Ofício nº 010/2022

Assunto: Apresentação das informações solicitadas **no Parecer Técnico Preliminar – EIV/RIVI.**  
**Empreendimento: Condomínio Residencial Solare Uvaranas**

Referência: **Protocolo nº 16/2021.**

**Parecer Técnico Preliminar – EIV/RIVI – 12/12/2021.**

**SISTEMA VIÁRIO**

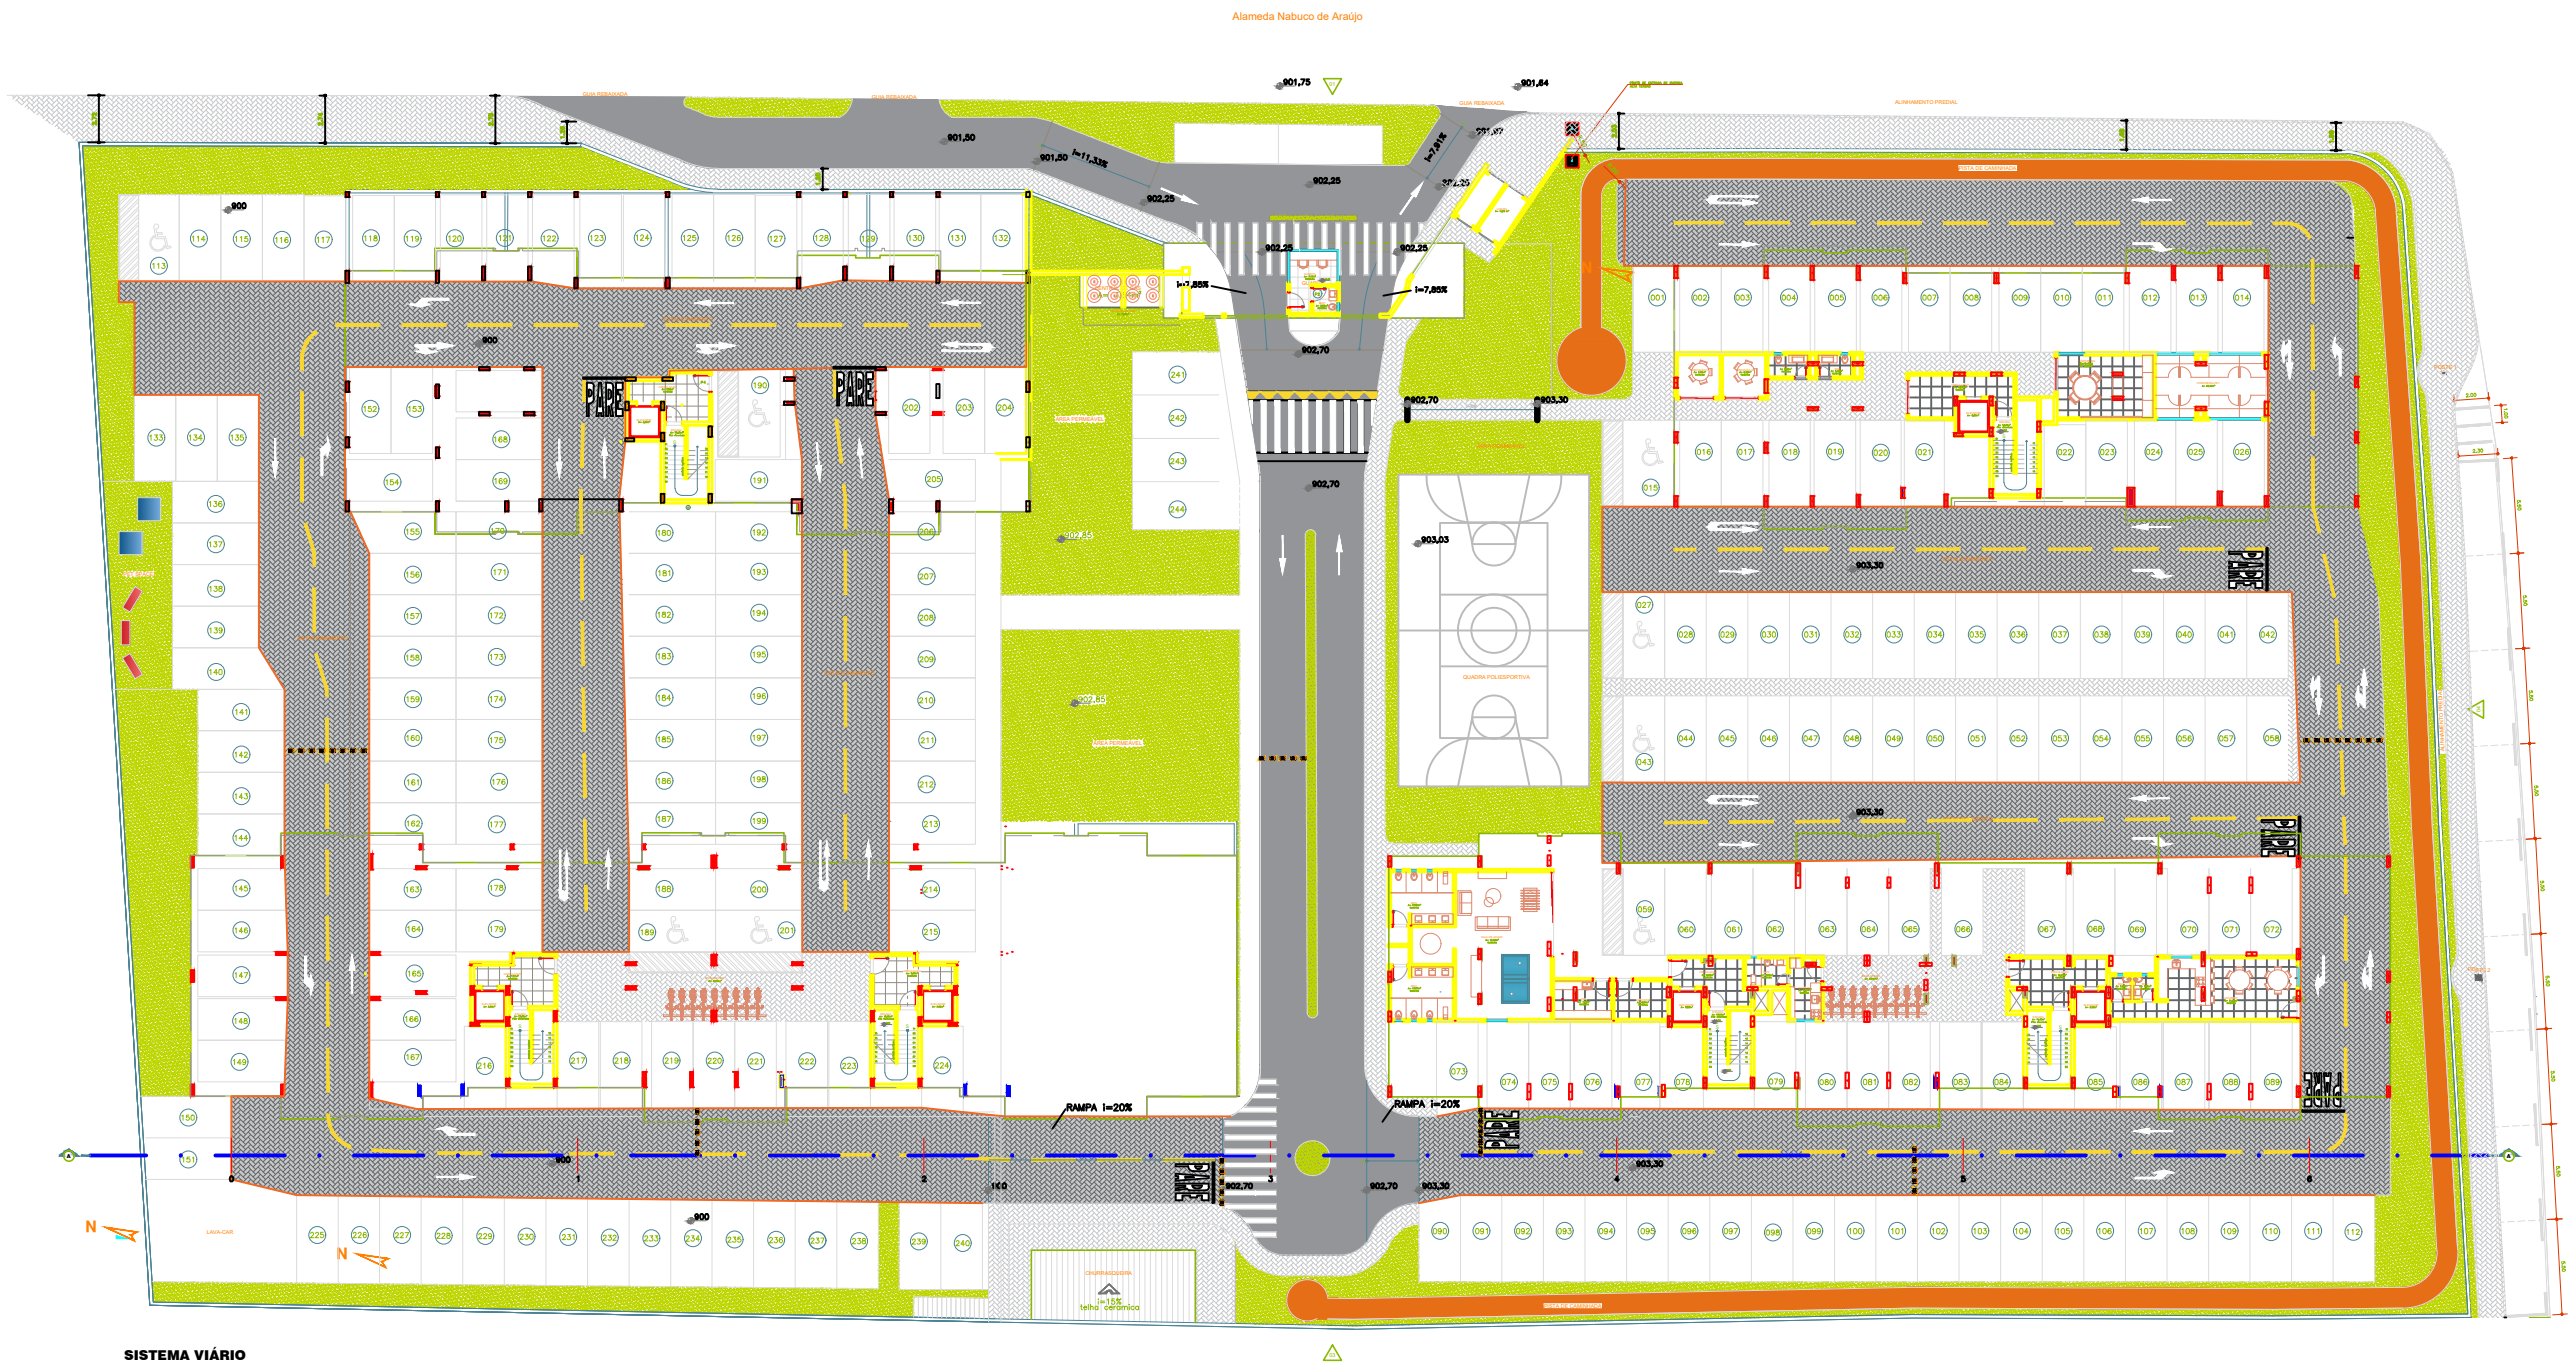
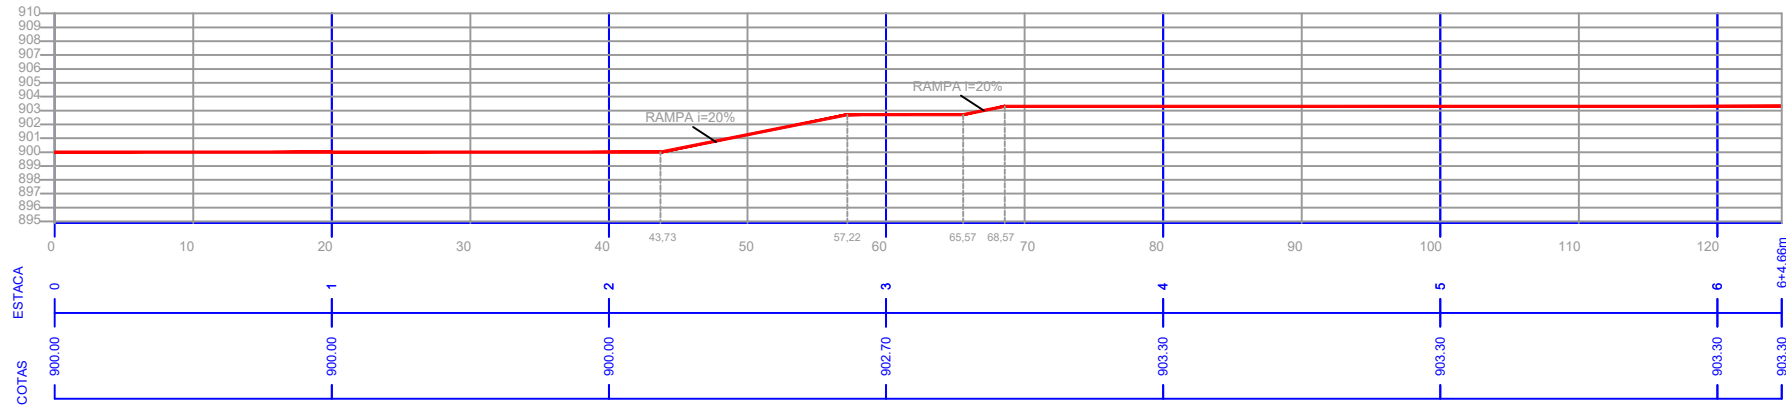
**E) REAJUSTAR CALÇADAS EXTERNAS PARA NO MÍNIMO 2,50m DE LARGURA.**

A **Philus** esclarece que é possível atender à solicitação na quase totalidade do perímetro. Entretanto, em reduzido trecho próximo à esquina entre a Alameda Nabuco de Araújo e Rua Teixeira Mendes, no qual a Alameda Nabuco de Araújo não é perpendicular ao alinhamento predial, esta largura de 2,50m não poderá ser atendida.

O projeto foi revisado, e o alinhamento predial foi alterado neste trecho, recuando-se o muro para o interior do terreno no máximo que foi possível para não interferir no sistema viário interno, e com vistas a não deixar de atender outras medidas da Lei 6.329/99 do zoneamento, como o distanciamento entre a edificação e a divisa. Entretanto, atenderá em todo local que for possível conforme Planta 03 e Planta 04 anexas.
